INNSPEL/ KOMMENTARER - 10.09.2026 Sondof Rabbe

Rapporten «Tilleggsvurderinger miljø og samfunn II» er eit dystopisk og provoserande dokument, mine kommentarer er i kursiv, referert til sidetal i rapporten.

DAGENS STRANDLINJE FRÅ HAMRE TIL LYNGHAMAR – BYGD OPP GJENNOM TUSENVIS AV ÅR

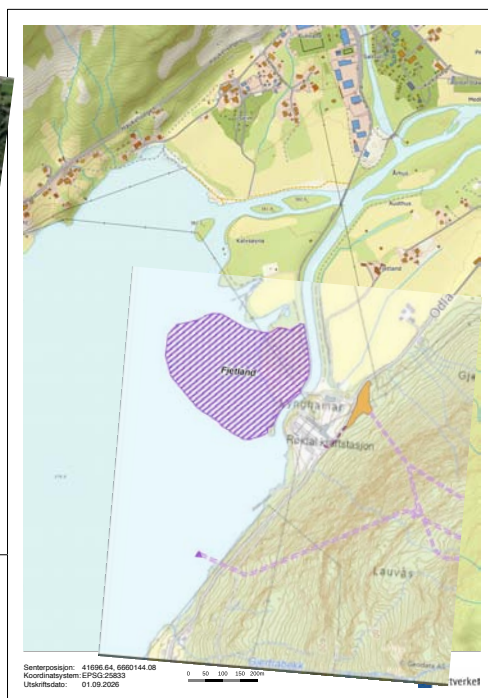
Dette er eit grovt og brutalt inngrep i skaparverket. Kva vurderingar er lagt til grunn i høve til landskap, miljø og estetikk? Strandlinja er ei avslutning på eit delta som er bygd opp gjennom tusenvis av år. Strandlinja er på tross av eksisterande regulering eit viktig rekreasjonsområde. Dette er bygda sitt møte med vatnet, den tidlegaste busetnaden i Røldal var ved denne strandlinja. Området er viktig for bading, fiske, båtbruk, samlingar, vandring, kontemplasjon osv. Den viste fyllinga ligg som ein stor klump, der flaten går så langt ut at dybdekartet viser minus 50 meter. Det ser ikkje ut til at deponiet er planlagt i høve til dybdeforhold. Det framgår ikkje kva høgde deponiet vil ha, men det ser ut til at det er lagt oppå eksisterande tippområde, det blir m.a. i konflikt med eksisterande bru over kanalen.

At terrenget skal hevast rett ved vatnet er lite følsomt i høve til heilskapen i landskapet. Steinfyllinga vil bli utsett for permanent utvasking, der finstoff og forurensing vil siva ut i Røldalsvatnet og vassdraget. Pumpekraftverket vil føra til at denne forurensinga vil bli omrørt i vannmassane. Fyllinga vil bli eit bastant stengsel i strandlinja, og eit svært skjemmaelement både i nærområdet og på lenger avstand. Røldal si vassforsyning kjem frå grunnvassbrønn like i nærleiken, denne vil bli forurensa og ubrukelig. Fyllinga er eit hån mot bygda og skaparverket, og vil vera som ei gigantisk, giftig amalgamfylling i vassdraget.

DYBDEKART – DEPONIET ER EIT BRUTALT INNGREP!

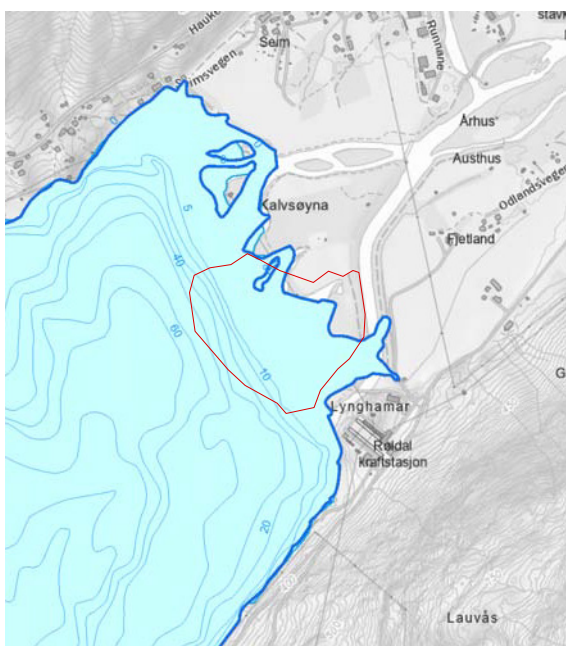
PLANLAGT DEPONI
